## Silbido en el área de acción de la correa trapecial Poli-V

**Fabricante:** Opel, Vauxhall

**Códigos de motor:** C13DT, Z13DT,  
Z13DTJ, Y13DT,  
Z13DTH

**INA 0029**

**Fig 1: Sustitución de producto**

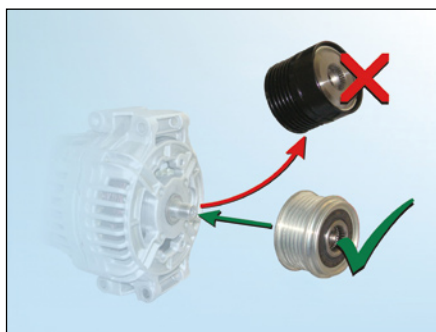
Silbidos en el área de acción de la correa trapecial Poli-V

Polea libre del alternador defectuosa.

En los alternadores DENSO, el fabricante determina la sustitución de la polea original por una polea libre del alternador modificada de la marca INA (ver Fig. 1).

**Fig 3: Diferenciación entre la polea libre del alternador INA 535 0063 10 (VALEO) y 535 0151 10 (DENSO)**

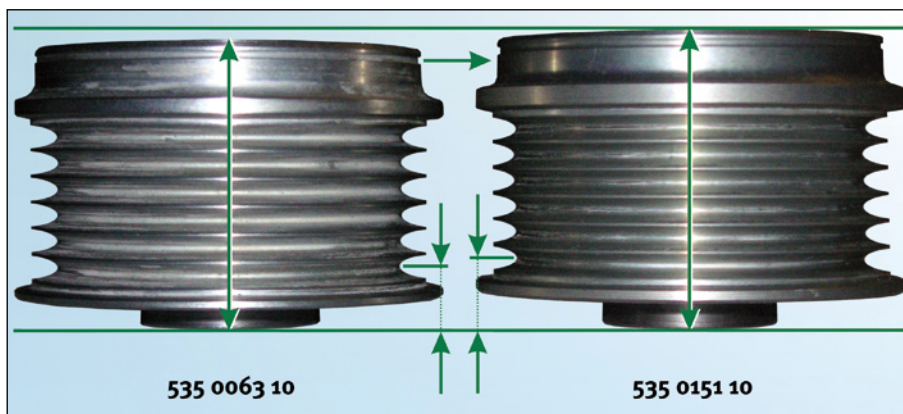
INA también dispone de una polea libre del alternador para alternadores VALEO. Dada la dificultad para distinguir ambas poleas ópticamente, tenga en cuenta las marcas de identificación (ver Fig. 3).
